●今回の区域変更についてのご説明

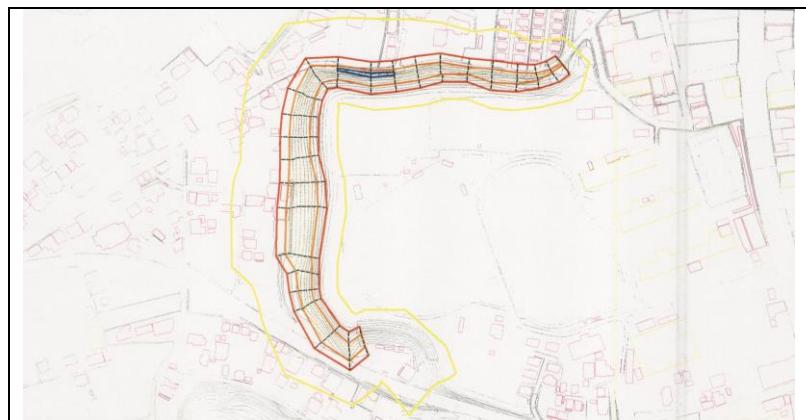
今回の再調査では、以前に土砂災害警戒区域を設定した時と比べて、地形の改変があるか、対策施設に変状があるかを重点的に調査しました。その結果、対策工の施工による地形の変化が認められたため、その箇所について土砂災害特別警戒区域（レッドゾーン）を削除しました。
